Mission régionale d'autorité environnementale

**Avis délibéré en date du 31 octobre 2019
de la Mission régionale d'autorité environnementale d'Île-de-France
sur le projet stratégique de développement (à l'occasion de l'autorisation
environnementale portant sur la tranche 2) de l'aéroport Paris-Charles de
Gaulle (77, 93 et 95) et sur la mise en compatibilité des plans locaux d'urba-
nisme (PLU) d'Annet-sur-Marne, de Claye-Souilly et de Messy (77)**

Synthèse de l'avis

Illustration 2: Périmètre des opérations des tranches 1 (en bleu) et 2 (en rouge)
(source : étude d'impact, page 17)

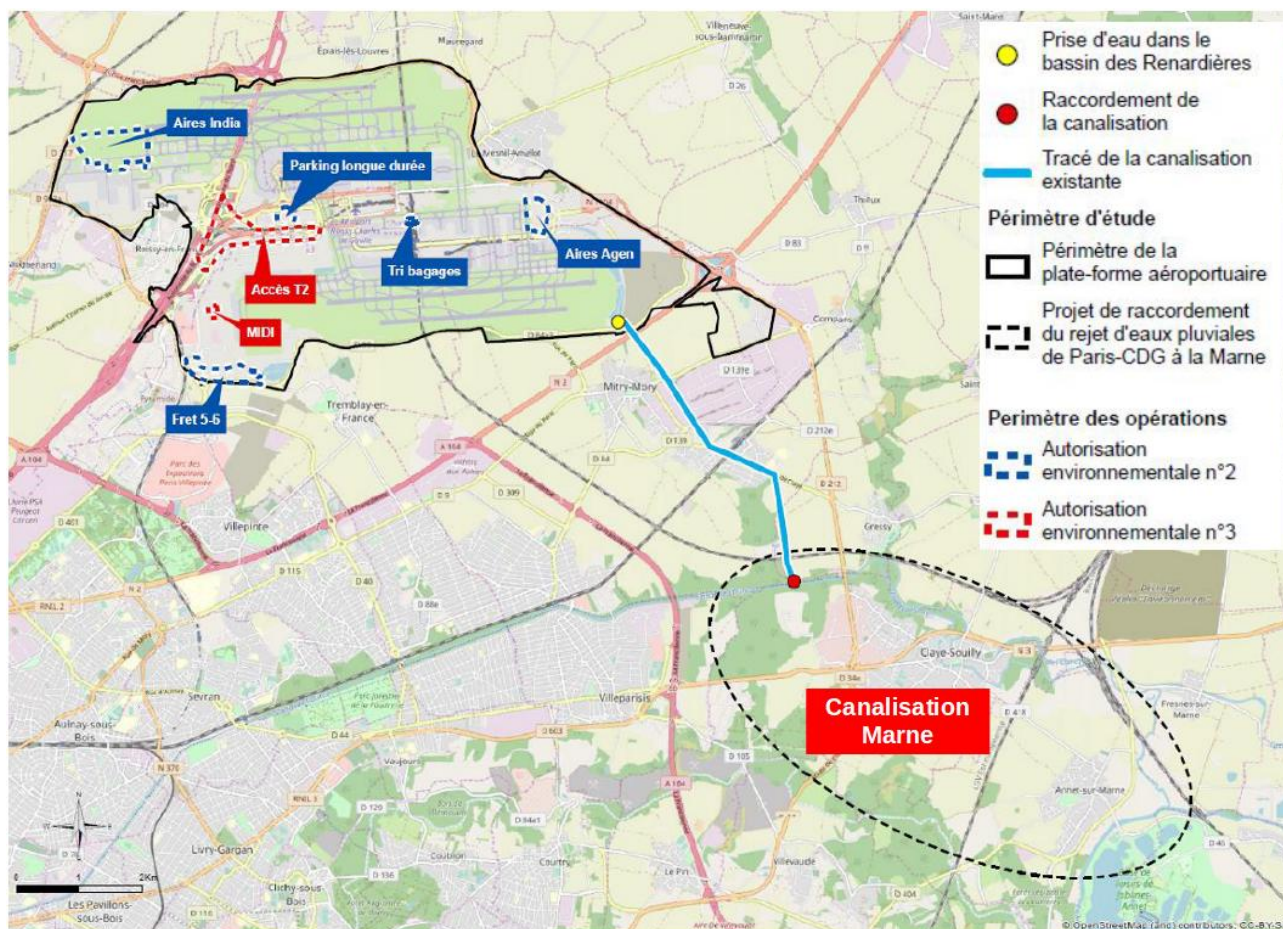
N.B. : le tracé de la future « canalisation Marne » n'apparaît pas sur ce plan, seul le périmètre global de cette opération est indiqué. Le tracé bleu clair correspond au tracé de la canalisation existante.

Illustration 5: Opération "accès routier T2" (source : étude d'impact, page 38)

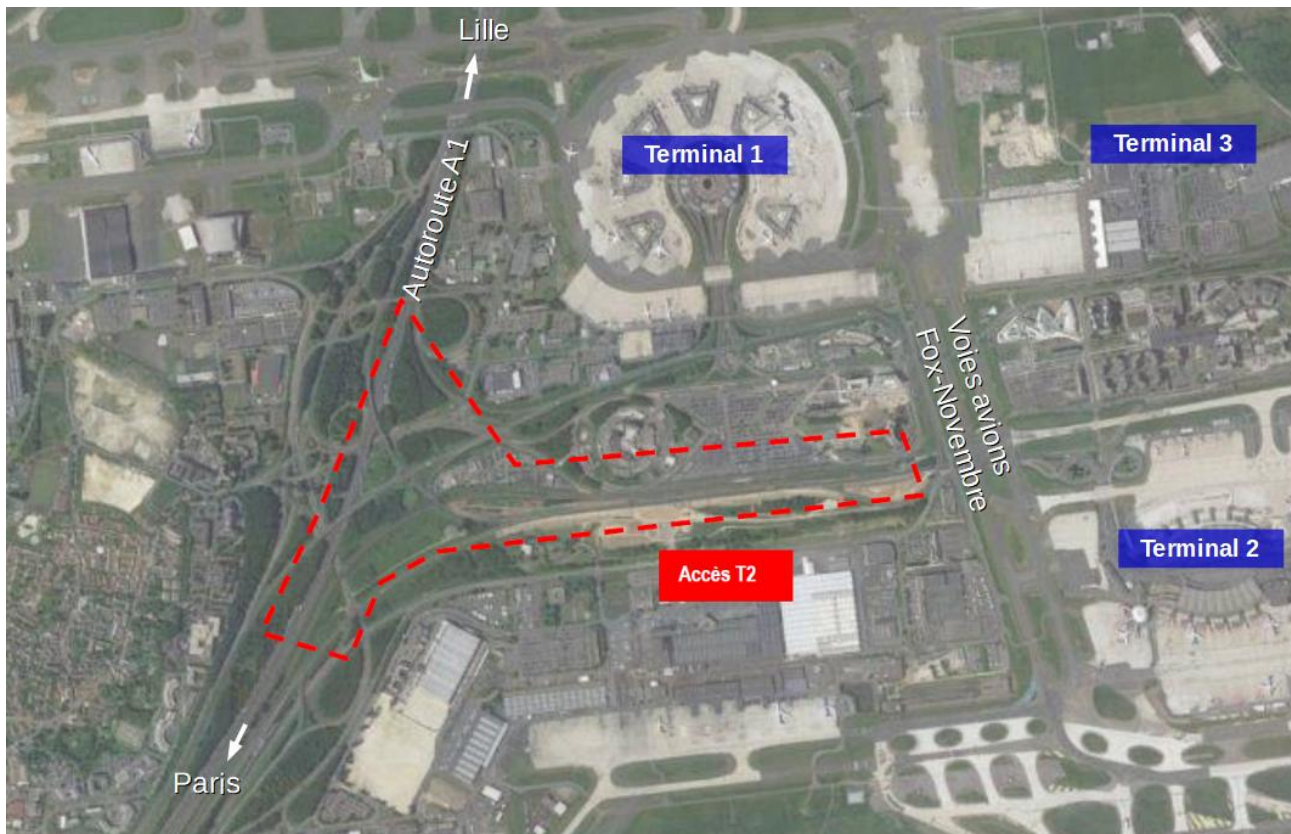
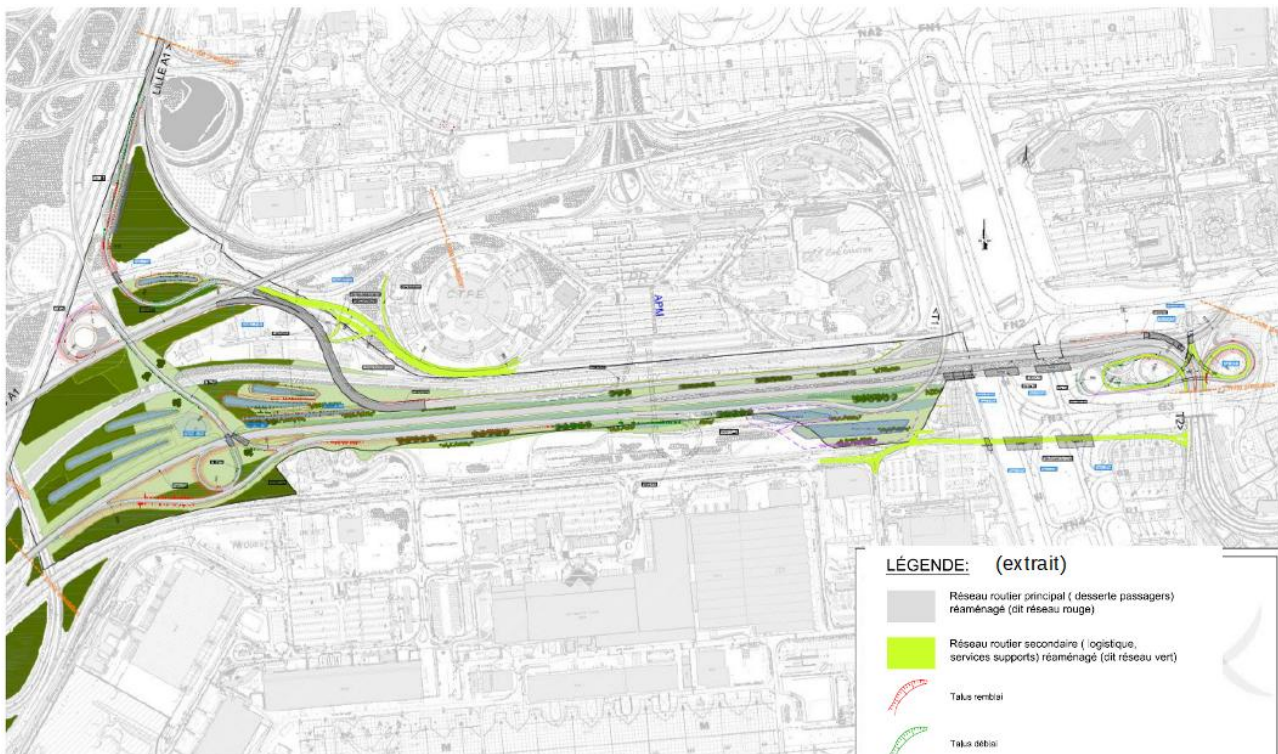
Plusieurs descriptions de cette opération sont faites dans le dossier sur, mais l'absence de schémas permettant de comprendre à quoi se rapportent les descriptions rend ce projet difficile à appréhender.

La MRAe recommande de compléter la présentation de l'opération « accès routier T2 » par des schémas de fonctionnement des ouvrages projetés.
